Modulo per la presentazione delle osservazioni per i piani/programmi/progetti sottoposti a procedimenti di valutazione ambientale di competenza statale

ID: **10631** - Progetto per la realizzazione di un parco eolico denominato CAMMARATA, costituito da n. 36 aerogeneratori, di potenza nominale pari a 7,2 MW, per una potenza complessiva pari a 259,2 MW, da realizzare nei territori comunali di Torremaggiore (FG), San Paolo di Civitate (FG), Castelnuovo della Daunia (FG) e Casalvecchio di Puglia (FG), tutti in provincia di Foggia, con opere di connessione alla RTN ricadenti anche nel territorio comunale di Rotello (CB), in provincia di Campobasso. Codice pratica MY TERNA n. 202203321

Osservazioni contro il progetto Cammarata sull'aerogeneratore WTG35

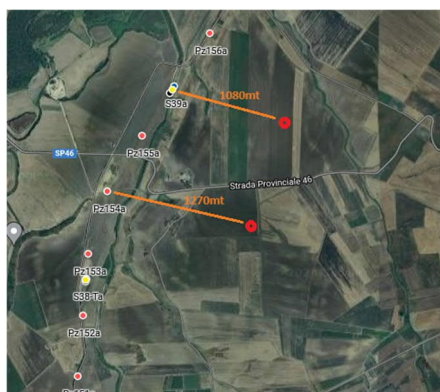
Fatte valide le premesse dell'osservazione 1, nella relazione sui vincoli ambientali (REL_27_VInCA.pdf) non si cita affatto la costituente area di notevole interesse pubblico del contesto: *"Teati - Teanum Apulum - Civitate e Bassa Valle del Fortore"* (ai sensi dell'art. 136, co. 1, lett. c) e d), dell'art. 138, co. 3, dell'art. 139, co. 1 e dell'art. 141, co. 1, del D.lgs. n. 42/2004.). Questa rispetto all'aerogeneratore WTG35 si trova ad una distanza inferiore al chilometro (860mt), da normativa, l'area di buffering è pari a 3Km.

Alla luce del combinato disposto dal "vincolo sul patrimonio paesaggistico (artt. 136 e ss. e 142 del decreto legislativo n. 42/2004 e ss.mm.ii.) e sui beni culturali" (artt. 10 e ss. del decreto

legislativo n. 42/2004 e ss.mm.ii.) e dal comma 8 lettera c-quarter del D.Lgs 191/2021 e ss.mm.ii si evince che, ad oggi, le aree in cui è previsto l'insediamento dell'aereogeneratore WTG35 dell'impianto eolico denominato "Cammarata" non è idoneo perché ricadente all'interno della fascia di rispetto (prevista in 3km) dei beni paesaggistici di notevole interesse pubblico.

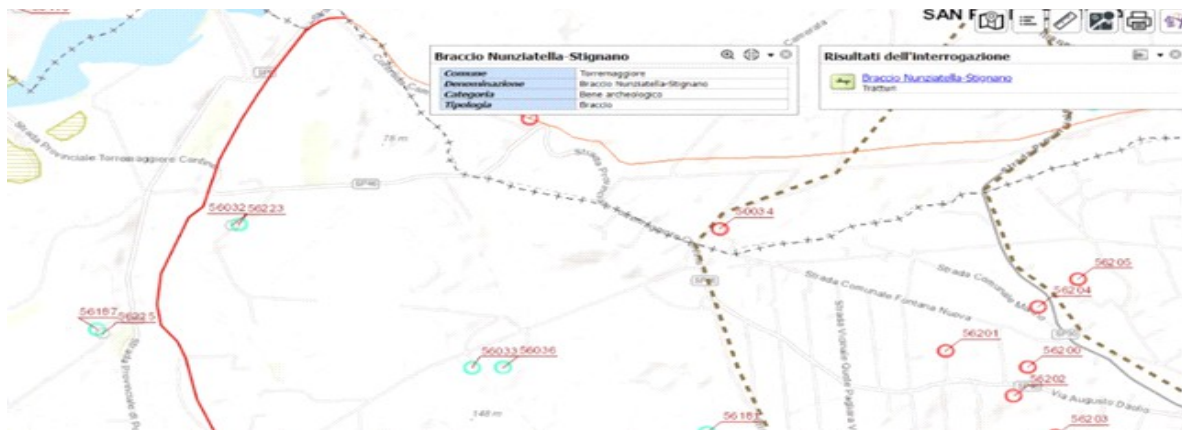
Da evidenziare, nello specifico il documento allegato alla deliberazione regionale "[Documenti Locali di Valorizzazione e linee guida per gli interventi progettuali](#)" che a pagina 13 definisce quelle che sono le distanze minime di rispetto (4km):

Si specifica che la ricognizione del sistema delle risorse culturali e paesaggistiche, così come degli elementi attrattori e detrattori del paesaggio, dovrà essere effettuata considerando un buffer di almeno 4km dal bordo del tratturo o tratturello.

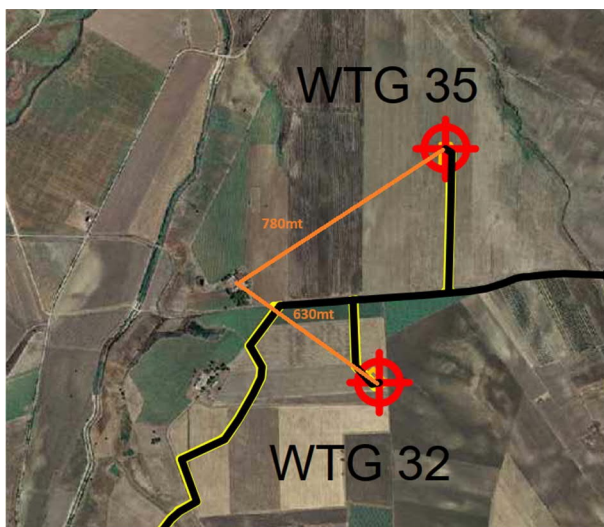
Alla base dei TRATTURI c' erano le “terre di portata” o “portate” che venivano usate per il pascolo dei greggi che scendevano dai monti, i fogli di mappa 8 e 9 al comune di Torremaggiore sono inclusi nella *portata della Mezzana delle Ferole che è parte integrante del SISTEMA TRATTURO*

Al tratturo è stato riconosciuto non solo l'interesse archeologico, ma anche l'importanza storico-culturale, in quanto essi costituiscono una preziosa testimonianza di percorsi formati in epoca protostorica in relazione a forme di produzione economica e di conseguente assetto sociale basate sulla pastorizia e perdurati nel tempo così da rappresentare un frammento di preistoria conservatosi pressoché intatto nel tempo ed arricchitosi delle ulteriori stratificazioni storiche, tanto da renderlo il più imponente monumento della storia economica e sociale dei territori dell'Appennino abruzzese-molisano e delle Pianure apule.

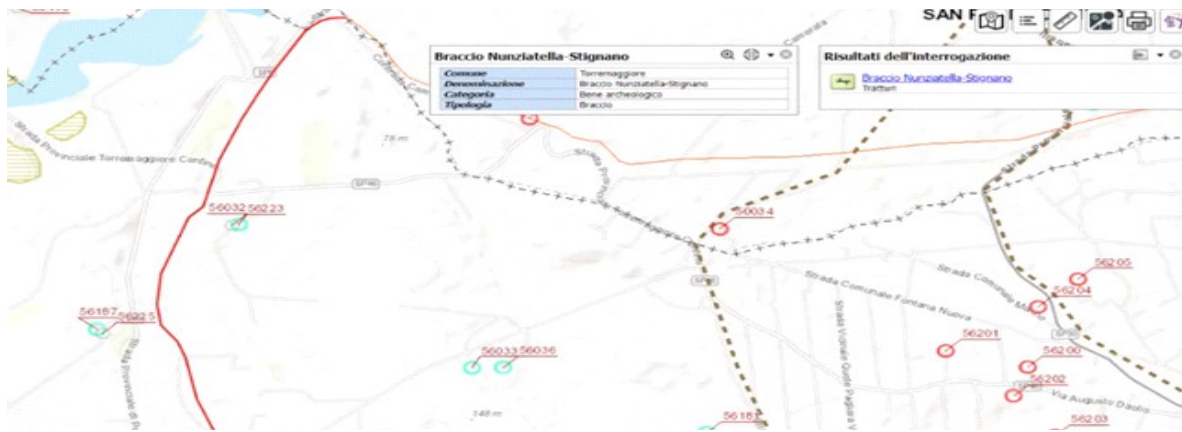
Da evidenziare, nello specifico il documento allegato alla deliberazione regionale "[Documenti Locali di Valorizzazione e linee guida per gli interventi progettuali](#)" che a pagina 13 definisce quelle che sono le distanze minime di rispetto (4km):

Si specifica che la ricognizione del sistema delle risorse culturali e paesaggistiche, così come degli elementi attrattori e detrattori del paesaggio, dovrà essere effettuata considerando un buffer di almeno 4km dal bordo del tratturo o tratturello.

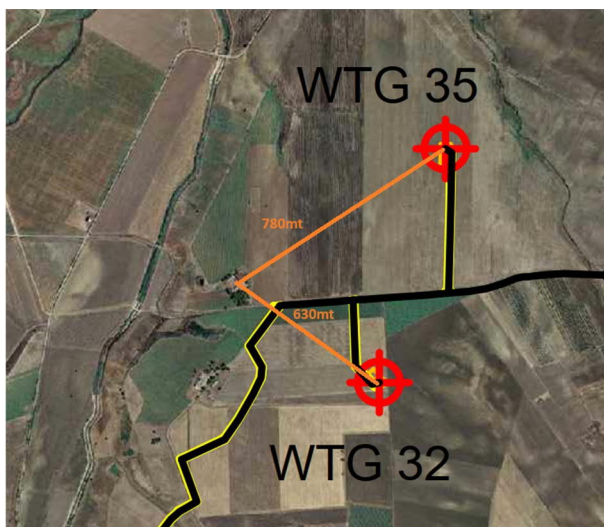
Alla base dei TRATTURI c' erano le "terre di portata" o "portate" che venivano usate per il pascolo dei greggi che scendevano dai monti, i fogli di mappa 8 e 9 al comune di Torremaggiore sono inclusi nella *portata della Mezzana delle Ferole che è parte integrante del SISTEMA TRATTURO*

Al tratturo è stato riconosciuto non solo l'interesse archeologico, ma anche l'importanza storico-culturale, in quanto essi costituiscono una preziosa testimonianza di percorsi formati in epoca protostorica in relazione a forme di produzione economica e di conseguente assetto sociale basate sulla pastorizia e perdurati nel tempo così da rappresentare un frammento di preistoria conservatosi pressoché intatto nel tempo ed arricchitosi delle ulteriori stratificazioni storiche, tanto da renderlo il più imponente monumento della storia economica e sociale dei territori dell'Appennino abruzzese-molisano e delle Pianure apule.
